## 改善箇所説明図

### 改善措置の内容

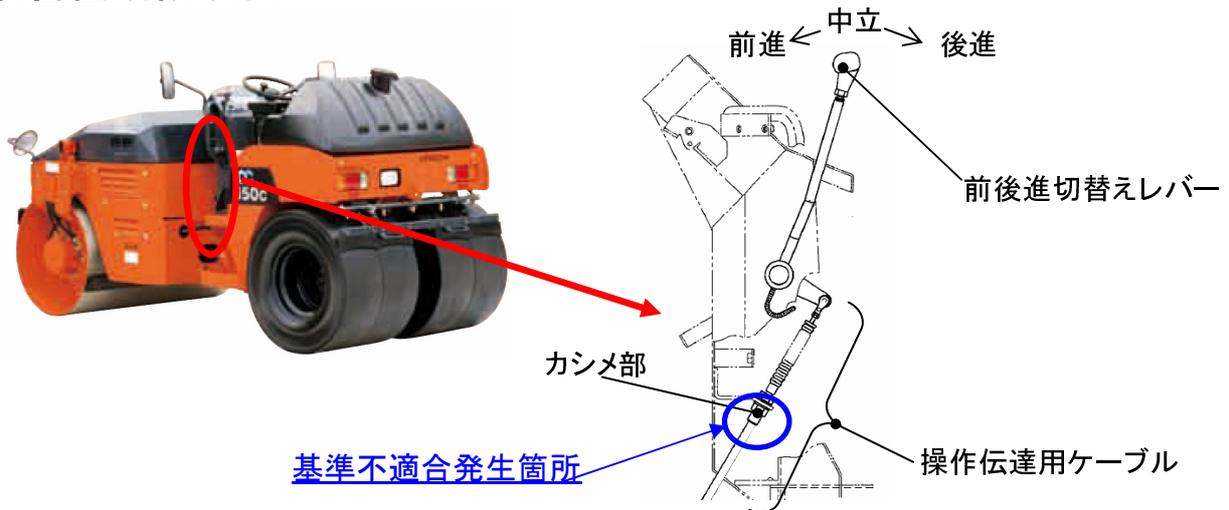
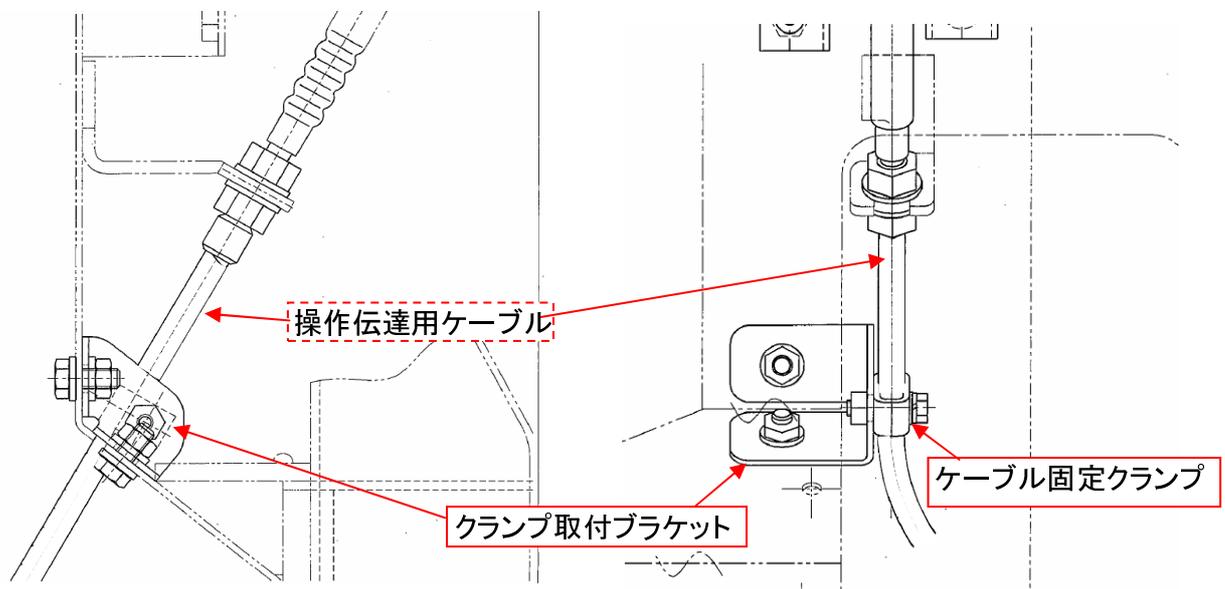
前後進切替えレバー操作機構の操作伝達用ケーブルにおいて、当該ケーブルの固定方法が不適切なため、かじ取り操作時に操作伝達用ケーブル外筒のカシメ部に繰り返し曲げ応力が加わり、外筒が破損するものがある。そのため、そのまま使用を続けると、当該ケーブルが適切に作動しなくなり、前後進切替えレバーが中立の位置であってもかじ取り操作を行うと車両が動き出すなど、正常な走行ができなくなるおそれがある。

全車両、操作伝達用ケーブルアセンブリを新品に交換し、ケーブル固定クランプを追加する。

識別: クランプ取付ブラケット及びケーブル固定クランプを取り付けたことにより識別とする。
